Oggetto: [ID_VIP: 9514] Procedura di Verifica di assoggettabilità a VIA, ai sensi dell'art.19 del D.lgs. 152/2006, relativa al Progetto di ampliamento del polo tecnologico Aruba Spa costituito da Datacenter per la fornitura di servizi clouds come server e relativa installazione dei gruppi elettrogeni di emergenza, alimentati a gasolio, da realizzarsi in Comune di Ponte San Pietro (BG) in Via San Clemente n. 53.

In merito alla procedura di verifica di scontabilità a VIA ministeriale ID_VIP: 9514:

si trasmettono le osservazioni formulate dalla scrivente Agenzia ai fini di una disanima della casistica istruttoria correlata ai Data Center.

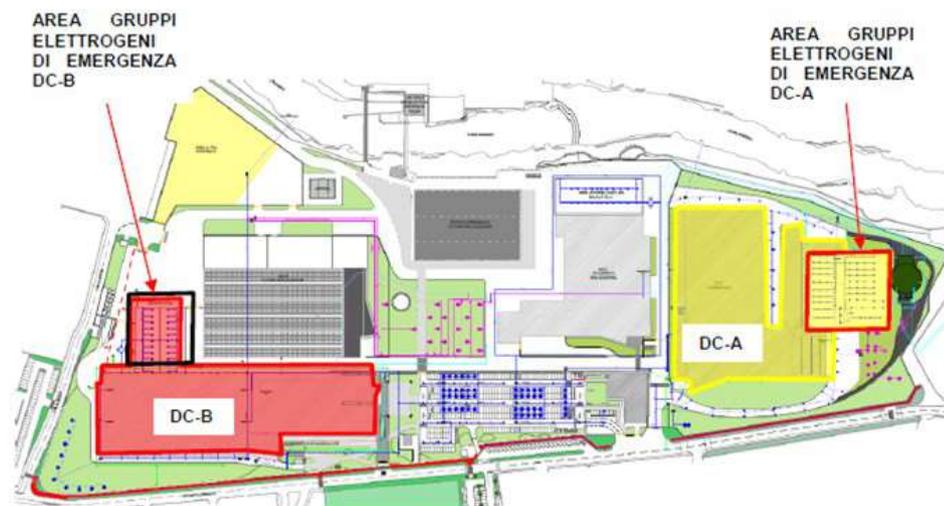
- 1) Per quanto concerne gli aspetti inerenti al rumore, a pag. 132 dello "STUDIO PRELIMINARE AMBIENTALE" presentato (datato 27/10/2022) viene fatto riferimento alla relazione acustica datata 14.04.2021, nella quale sono considerate le sole sorgenti costituite dagli impianti di trattamento aria / climatizzazione che sembrerebbero posizionate in copertura (v. pag. 100)

Tuttavia, la situazione descritta nel medesimo Studio Preliminare parrebbe diversa, poiché nello stesso viene previsto a servizio del Data Center C:

- centrale frigorifera per il condizionamento delle sale dati;
- area a cielo libero ospitante gruppi elettrogeni di emergenza (18 gruppi per il Data Center C + ulteriori 4 gruppi elettrogeni per altre utenze del polo Tecnologico) e gruppi frigoriferi necessari al raffreddamento delle sale dati;
- "4 locali tecnici (per una superficie pari a circa 250,0 mq) destinati ad alloggiare le macchine per la climatizzazione di precisione";
- "locali cooling (con una superficie pari a circa 700 mq, con un'altezza netta pari a 4,50 m)".

Inoltre, in "Premessa" viene dichiarato che "... si prevede l'installazione di gruppi elettrogeni di emergenza per una potenza pari a:

- 33,3 MW a servizio del Data Center A,
- 27,2 MW a servizio del Data Center B

.....
- 5,44 MW per varie utenze del polo tecnologico
